## 女川原子力発電所2号炉

東北地方太平洋沖地震等による影響を踏まえた耐震設計への反映について

### <4条 耐震設計方針 建屋の耐震設計関連>

(第655回審査会合[平成30年11月29日]指摘事項に対する回答)

原子炉建屋の平面図、断面図

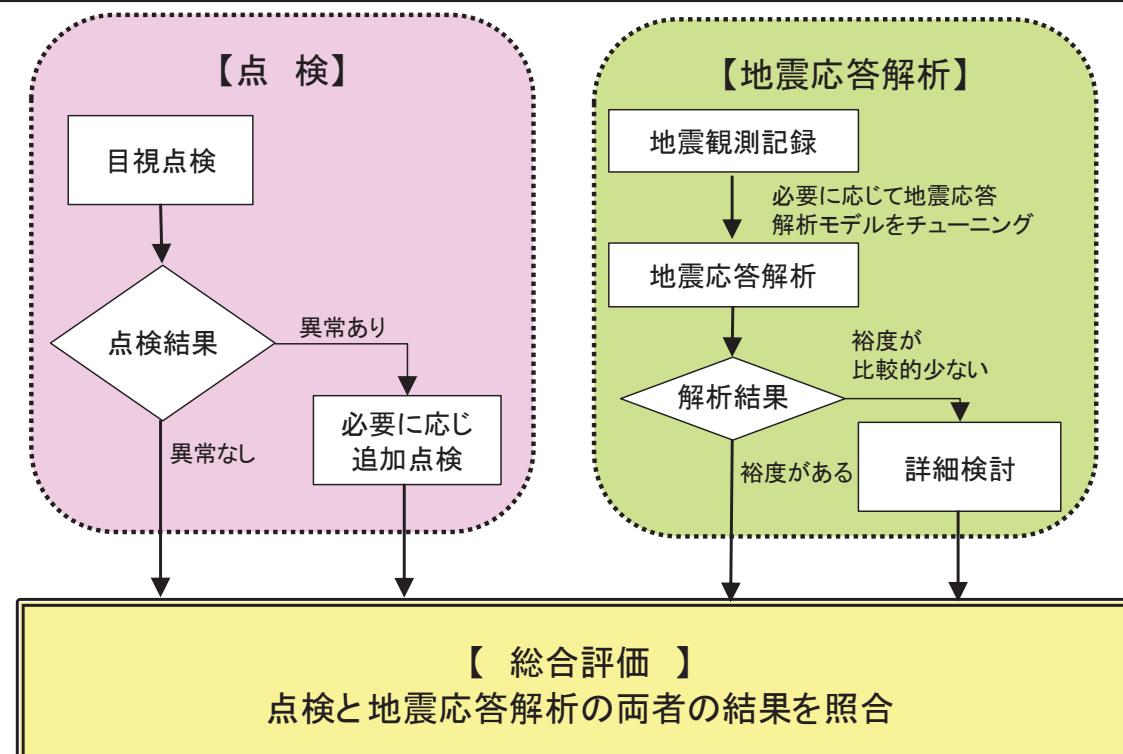
No	審査会合日	項目
107	平成30年11月29日	新設建屋の不確かさケースの考え方について、設計剛性及び設計剛性に0.8倍を乗じることで見込んでいる保守性を整理して提示すること。
108	平成30年11月29日	建屋の地震後の振動性状を踏まえた確認について、設置許可段階での申請上の位置づけを整理して提示すること。

- 2号炉原子炉建屋のオペフロ下部は、3.11地震に対し、おおむね第一折点程度の応答を示したが、その際の剛性低下は設計剛性に対し0.8倍程度となっている。

- 基本ケース
  - 地震の影響を受けていないことから設計剛性（設計基準強度）を用いた地震応答解析モデルを採用する。
- 不確かさケース
  - 新設建屋は基準地震動Ssに対して短期許容応力度設計を目指していることから耐震壁の断面厚が厚くなるため、基準地震動Ssに対して初期剛性が低下したとしても、その低下の度合は、コンクリートの設計基準強度と実強度の乖離分で吸収可能と考える。また、評価基準値（耐震壁のせん断ひずみ： $2.0 \times 10^{-3}$ ）に対しても十分な余裕を有するため、耐震安全性は基本ケースの解析で確認可能と考える。
  - ただし、念のため、耐震壁の厚さが厚い原子炉建屋のオペフロ下部の3.11地震に対する剛性低下量（0.8倍程度）を考慮することで設計における保守性を確保する。
  - なお、具体的な低下量は今後の新設建屋の詳細設計を踏まえ決定する。

実機における埋め込み金物の設置状況(埋め込み深さ130mmの場合)

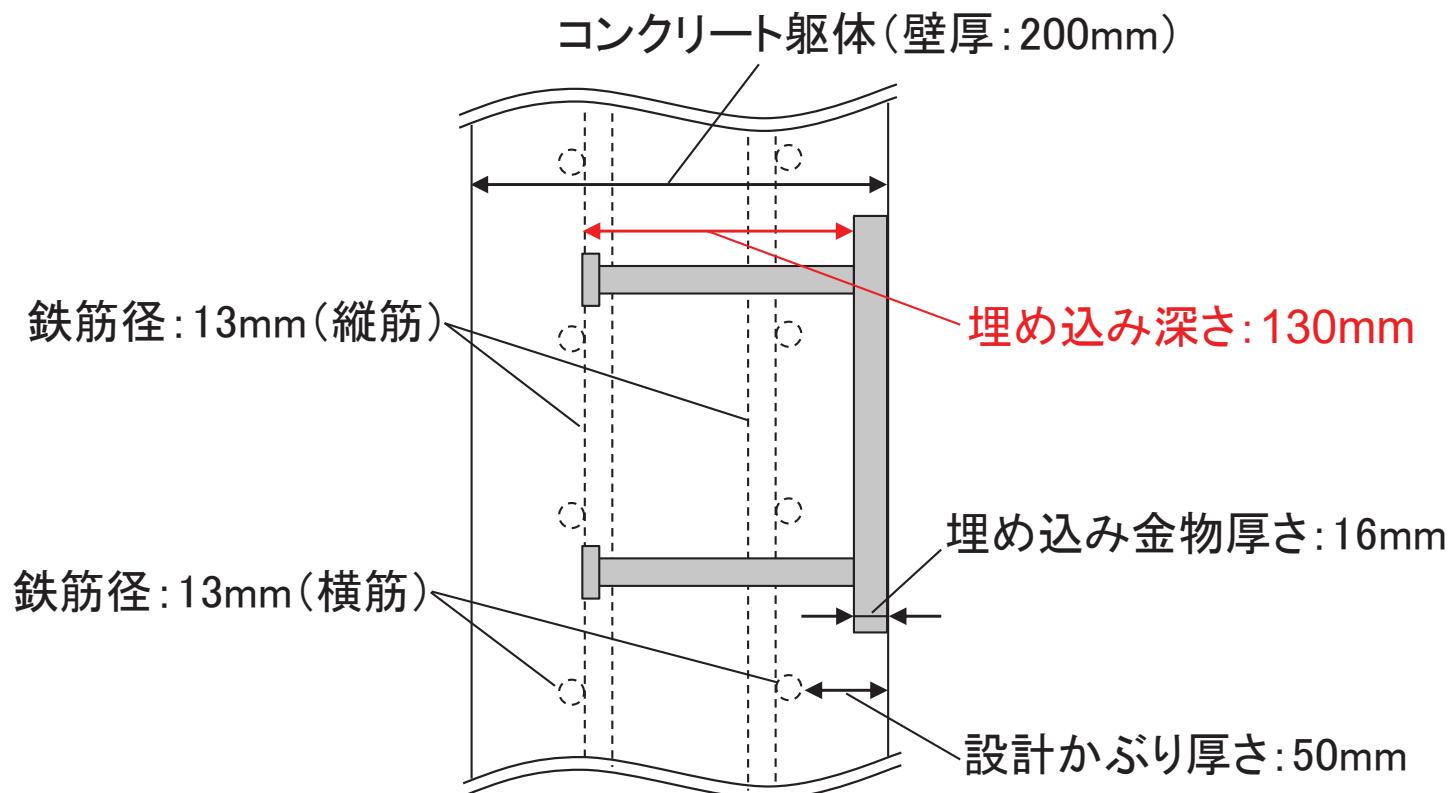
No	審査会合日	項目
109	平成30年11月29日	アンカーが主筋位置よりも内部に定着されていない埋め込み金物が支持している機器・配管について、耐震クラスを含めて網羅的に整理した上で埋め込み金物の支持機能喪失時に安全機能に支障を及ぼすと判断される場合には、アンカーの健全性評価の方針を合わせて提示すること。

- 埋め込み深さが最小である130mmの埋め込み金物(薄壁専用)の設置状況を下図に示す。
- 当該埋め込み金物は、原子炉建屋には使用されておらず、制御建屋の階段室等、壁が薄い箇所(壁厚:200mm)に使用されている。
- 実機におけるアンカ一端部は設計かぶり厚さ50mmと鉄筋径13mmを考慮すると、主筋位置よりも十分深い位置で定着されている。
- 機器アンカ一部に乾燥収縮による分散したひび割れがある場合においても、アンカ一端部が主筋位置よりも深く、十分定着されていることから、アンカーの支持性能への影響はない。

## 女川2号炉のアンカーと主筋の位置関係

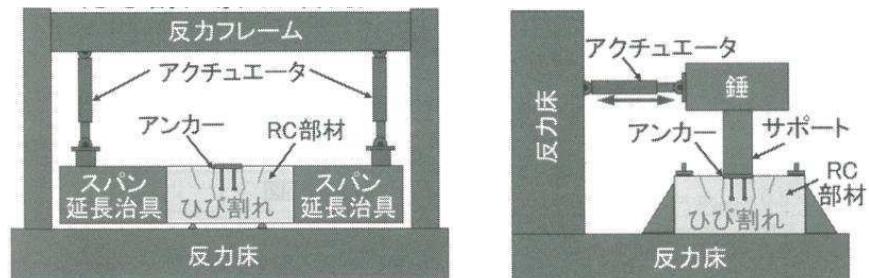
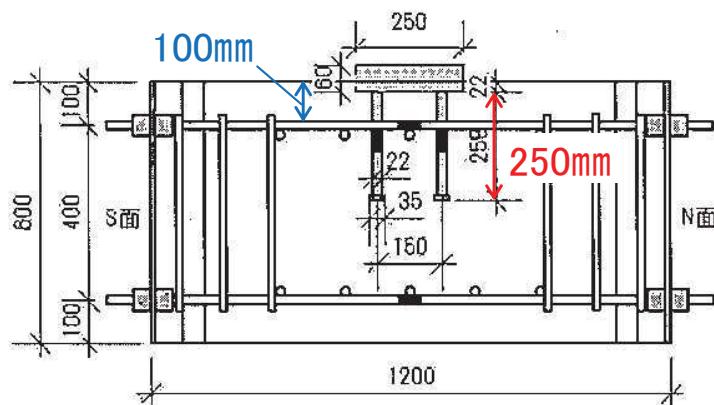
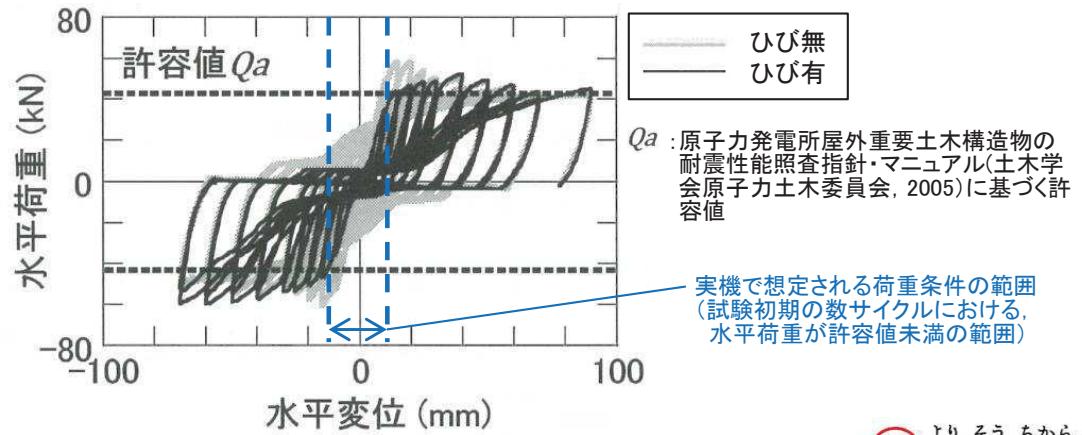
No	審査会合日	項目
110	平成30年11月29日	機器・配管の解析モデルの考え方について、コンクリートのひび割れを考慮しても機器の基礎台及び機器アンカ一部を解析モデルに考慮する必要がないとした根拠を提示すること。

- 機器・配管系を支持する埋め込み金物は、対象設備の作用荷重等を考慮し、機器アンカーの端部が主筋位置よりも十分深い位置で建屋躯体に定着するように設計されている。このため、機器アンカ一部は、建屋と一体となって応答することから、コンクリートのひび割れが機器の応答解析モデルに与える影響はない。

- ・本試験は、ひび割れがアンカー耐力に及ぼす影響を確認することを目的として、アンカーの定着部付近に対して、主筋が降伏する程度の曲げ加力(2点支持、2点載荷)によって、ひび割れ(幅2mm程度)を付与した後、鋼製サポートを模擬した片持ち梁及び配管を模擬した錘をアンカープレートに設置し、アクチュエータによる繰返し載荷試験を行った(女川2号炉のひび割れは、大部分が0.3mm未満)。
  - ・試験結果は、耐力の低下が確認されるまで荷重を増加させたものであるが、実機で想定される荷重条件においては、ひびがない場合と比較して剛性低下は極僅かであり、耐力の低下も認められないことが分かる。
  - ・女川2号炉のアンカー端部は、試験体と同様に主筋よりも深い位置にあり、ひび割れ幅も試験体よりも小さいことから、ひび割れによる剛性低下の影響は小さいと考えられる。

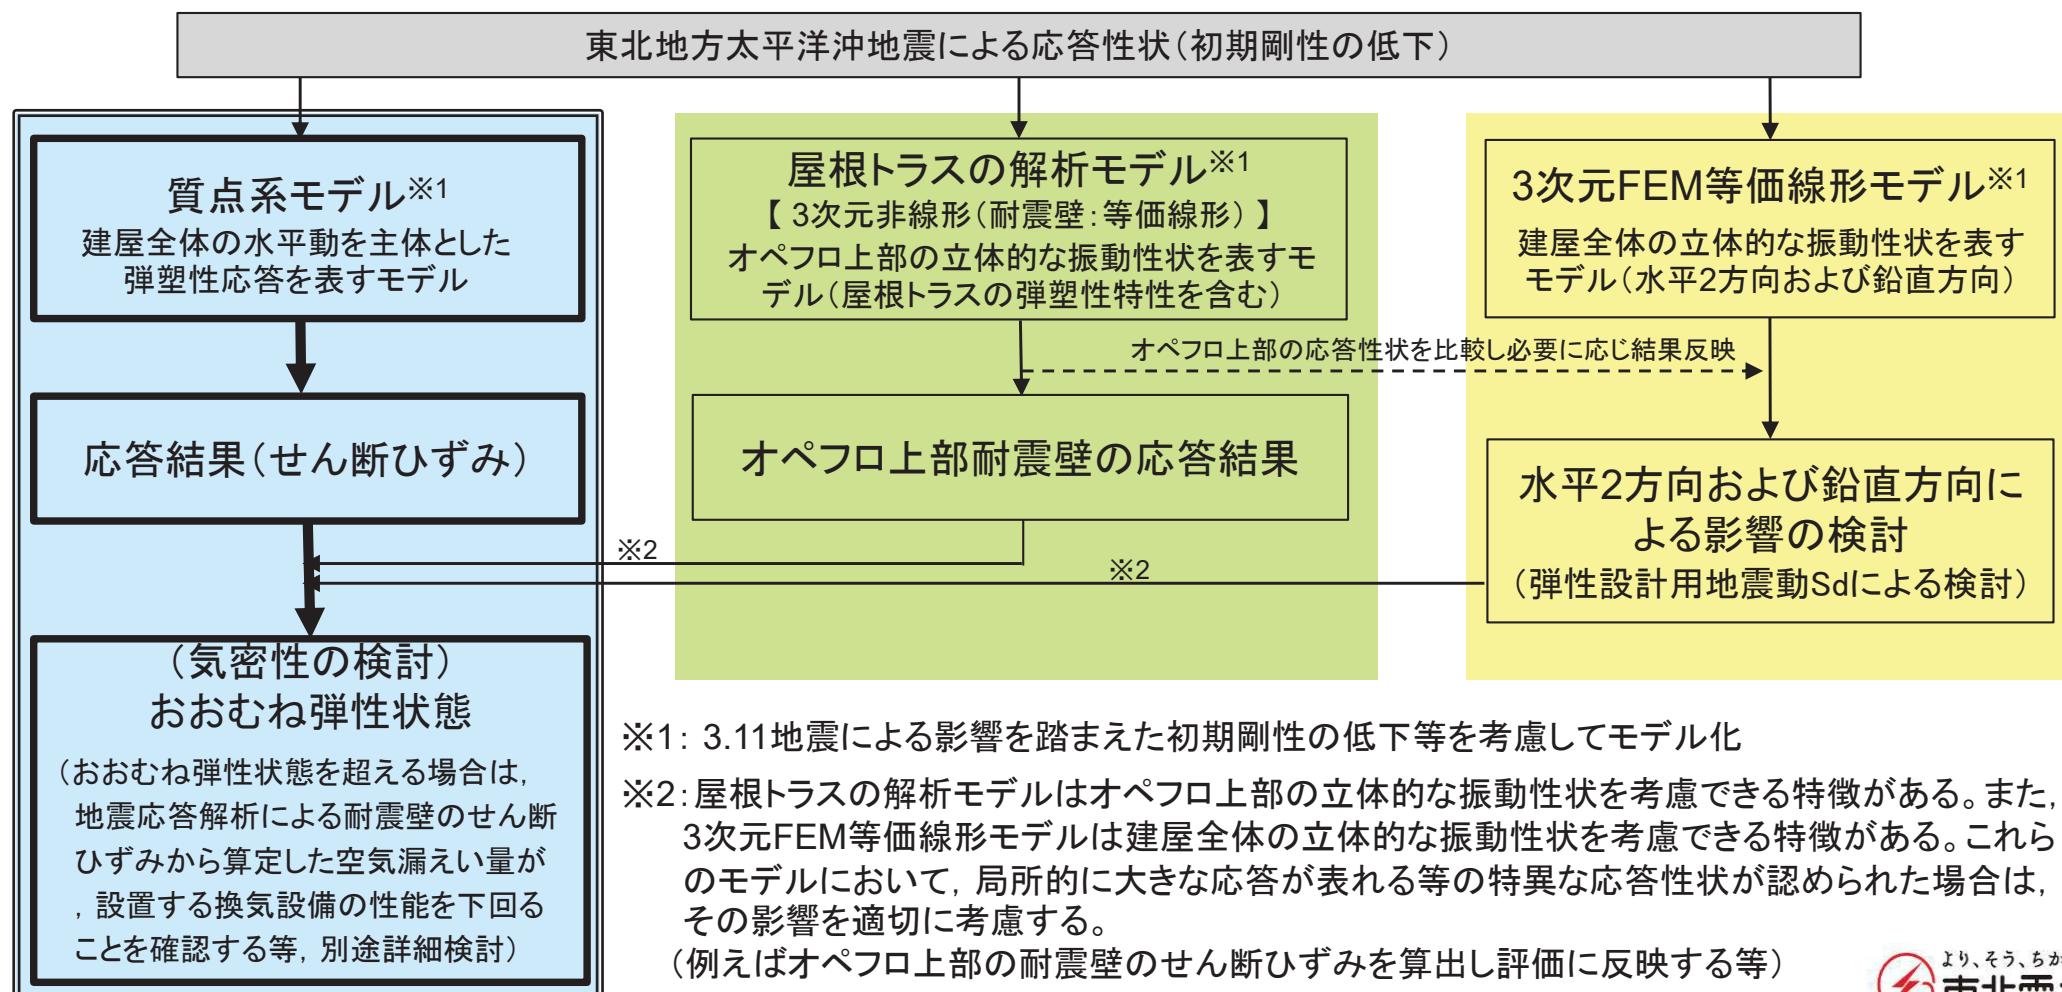
No	審査会合日	項目
111	平成30年11月29日	二次格納施設のバウンダリを形成する耐震壁について、3. 11地震による影響を受けていることを踏まえ、水平2方向+鉛直方向地震時の気密性評価方針を屋根トラスの3次元モデルによる解析結果の反映方法も含めて提示すること。

- 屋根トラスの要求機能は屋根スラブの間接支持構造物であり、基準地震動Ssに対し二次格納施設のバウンダリを構成する屋根スラブの要求機能である気密性が確保されるように屋根トラスの設計を行う。
- 屋根スラブの評価方針は、面内方向については屋根トラスの地震応答解析モデルにおいて屋根スラブの面内剛性を考慮しているため、屋根スラブに発生する面内応力を対象に機能維持評価を実施する。面外方向については、質点系モデルの屋根面に対応する鉛直方向震度を用いて、サブトラス上弦材と母屋に支持される一方向版として評価する。また、屋根トラスの地震応答解析モデルにおいては屋根スラブの面外剛性は考慮していないが、面外剛性を考慮した解析により、屋根スラブの応答性状や応力分布などを確認のうえ機能維持評価を実施する。
- 屋根トラスの評価方針については、基準地震動Ssに対して屋根スラブを支持できることを確認する。
- 屋根トラスの解析モデルのうち二次格納施設のバウンダリを構成する耐震壁について気密性の維持を確認する。<sup>※1</sup>
- なお、屋根スラブにはひび割れに対して追従性のある防水材を全面に施工することにより、防水性を確保している。また、屋根スラブには防水材の他に下部の全面にデッキプレートを敷設しており、クレーン階より上部の耐震壁にも建屋内部側にデッキプレートが存在する。これらは気密性に対し有効な機能を及ぼすと考えられるが、今回の気密性の検討においては、特にその性能は考慮しない。

部位	要求機能	評価方針
屋根スラブ、 耐震壁 <sup>※1</sup>	気密性	(面内) おおむね弾性状態であることを算定される応力度より確認する。おおむね弾性状態を超える場合は、面内せん断ひずみの許容値である最大せん断ひずみ ( $2.0 \times 10^{-3}$ ) での漏えい量を算定し換気能力を下回ることを確認する。 (面外) 面外曲げに対して、鉄筋が降伏しないこと <sup>※2</sup> を確認する。 <sup>※3</sup> (鉄筋が降伏する場合は別途詳細検討)
屋根トラス	間接支持構造物	基準地震動Ssに対して屋根スラブを支持できること。

## 基礎版の剛性補正

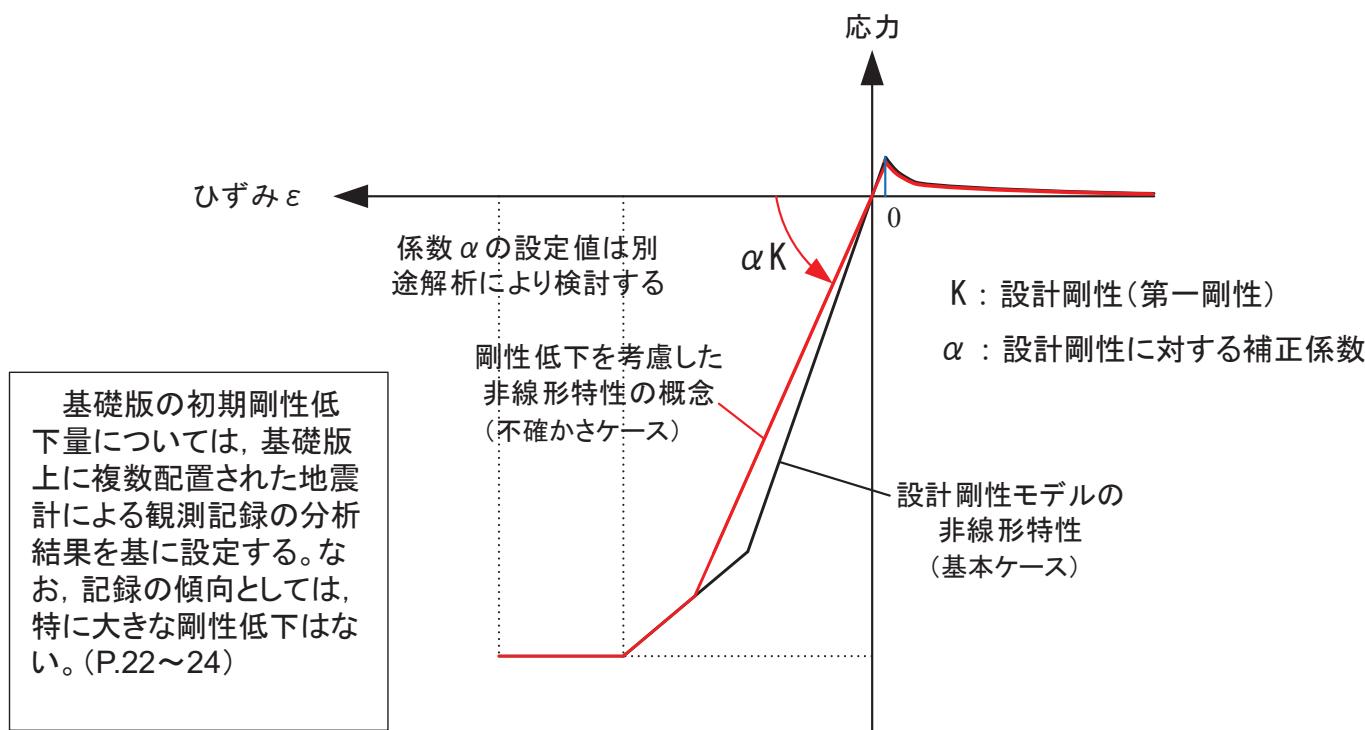
No	審査会合日	項目
112	平成30年11月29日	基礎版解析モデルにおける基礎版及び耐震壁の基本ケース並びに不確かさケースの剛性低下の評価方針を整理して提示すること。

- 3.11地震に対する2号炉原子炉建屋の質点系モデルを用いたシミュレーション解析では、耐震壁の初期剛性を低下させることにより観測記録との整合性が図られており、その傾向を基礎版の弾塑性解析にも適用する。
- 基礎版の弾塑性解析では、基礎版の剛性を低下させた解析が、低下させない解析と比較し、必ずしもすべてのメッシュが安全側に評価される訳ではないことから、解析としては基礎版の初期剛性を既工認と同様に設計基準強度ベースで評価したケースと、それから初期剛性低下を考慮したケースの2ケースを実施する。
- 3.11地震に関する点検・解析結果では、基礎版には地震によるひび割れは発生していないことを踏まえ、既工認と同様に設計基準強度ベースで剛性を評価したケースを基本ケースとし、初期剛性を低下させるケースは不確かさケースとして扱う。
- 不確かさケースに用いる初期剛性の低下量については、基礎版上に設置されている地震観測記録の分析等を踏まえ設定する。材料構成則への反映方法は、コンクリートの材料構成則の初期剛性を低下させることとし、圧縮側も引張側も同じ値で低下することとする。

2号炉原子炉建屋 基礎版上地震観測位置(鉛直方向)

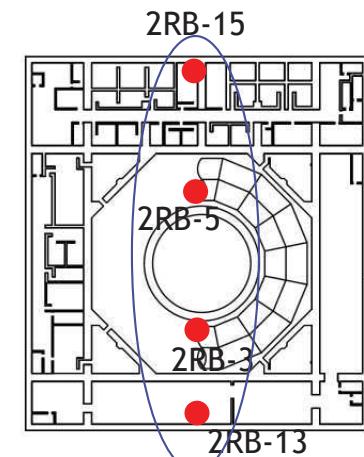
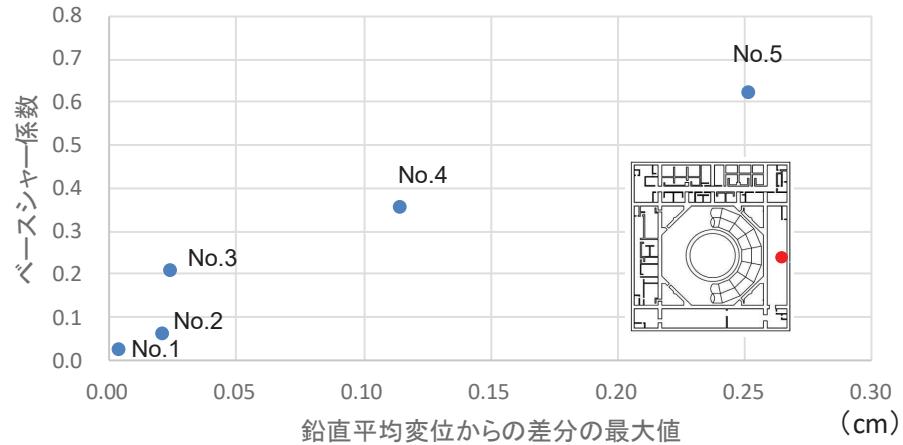
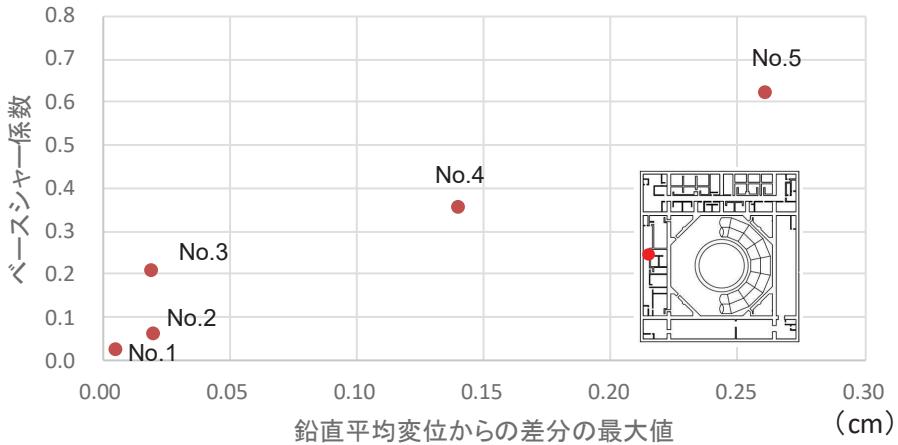
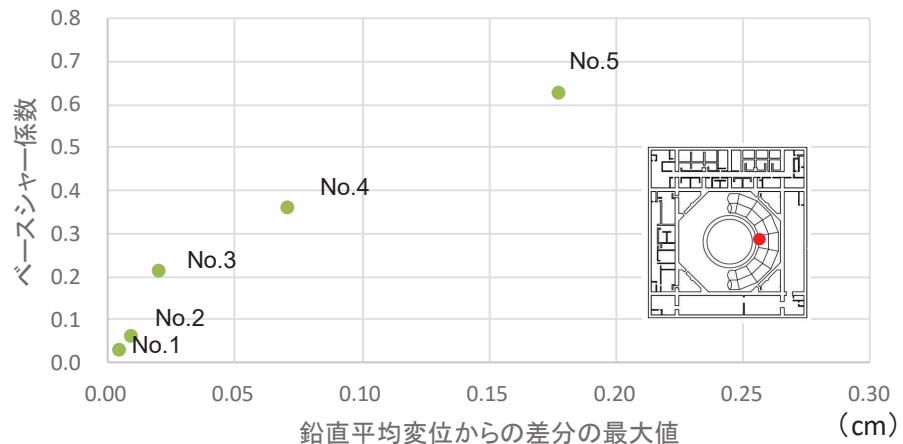
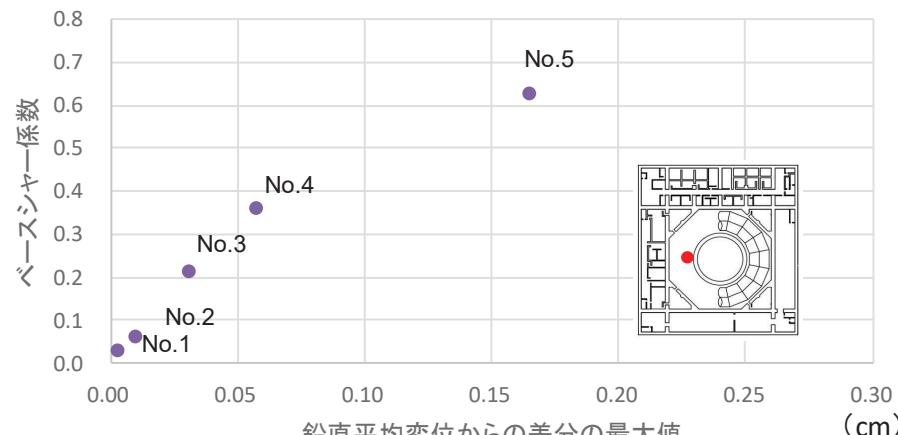
No	審査会合日	項目
113	平成30年11月29日	過去の地震記録に基づく基礎版上端のベースシアー係数と平均鉛直変位の比較において、3. 11地震後の観測記録の追加及び基礎版の剛性低下に関する考察を検討し提示すること。

- ① 鉛直方向の加速度記録を積分して変位波形を算定する。
- ② 直線上に並ぶ4点の変位波形から平均変位波形を時刻歴上で算定する。
- ③ 平均変位波形と各観測点の変位波形の差分の最大値(絶対値)を算定する。
- ④ 算定した各観測点の変位差分の最大値と建屋への入力地震動の大きさ(例えば質点系モデルを用いたシミュレーション解析より算定されるベースシャー係数)の関係をプロットする。
- ⑤ プロットしたベースシャー係数と鉛直変位の関係より基礎版の剛性を分析する。  
(おおむね比例関係であれば、特に大きな剛性低下はないと考えられる)

- ・鉛直変位とベースシャー係数の関係はおおむね比例関係となっている。

- ・3.11地震の前後で大きな傾向の違いは認められない。
- ・他の地震記録を含めた影響等については、詳細設計段階において検討する。
